HTTR 原子炉施設の設置変更許可申請に係る
審査会合質問回答
(第6条 竜巻)

令和元年5月22日

日本原子力研究開発機構 大洗研究所
高温ガス炉研究開発センター
高温工学試験研究炉部

図2 可搬型発電機の保管場所

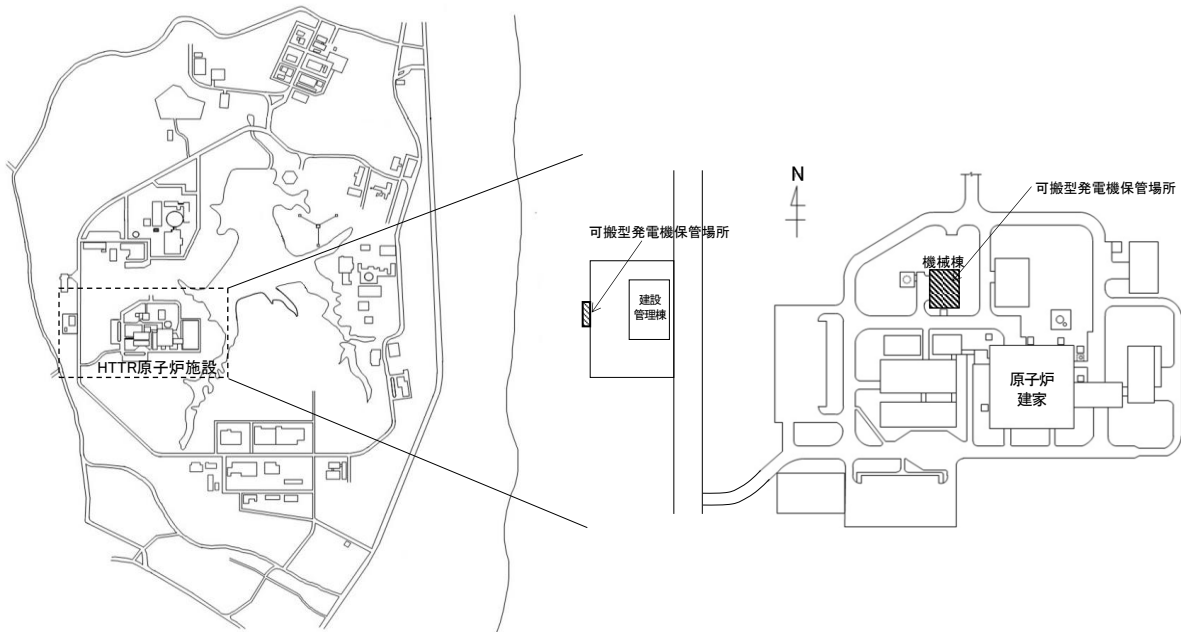
竜巻や火山による外部事象に対して、その発生を検知し事前に原子炉を停止することとしているが、原子炉の停止手段、及び停止後の監視の手段について具体的に説明すること。

火山及び竜巻に対しては、原子炉施設に影響が及ぶ前に原子炉の停止操作を講じるとともに、停止後の状態及び使用済燃料冷却の状態を監視する。監視するために必要な電源は、火山防護施設である直流電源設備の蓄電池から供給する設計とし、さらに蓄電池の枯渇後（60 分以降）は、可搬型計器、可搬型発電機等を用いて、必要な監視を商用電源が復旧するまでの間継続して行う措置を講じる。

防護対象施設以外の安全施設は、火山や竜巻による損傷を受けたとしても原子炉は安全に停止・維持でき、また放射性物質の閉じ込め及び使用済燃料の貯蔵は確保できることから、火山や竜巻による影響を評価する対象とせず、損傷した場合には代替措置や修復する等の対応により必要な機能を確保する。可搬型発電機の保管場所を図 2 に示す。
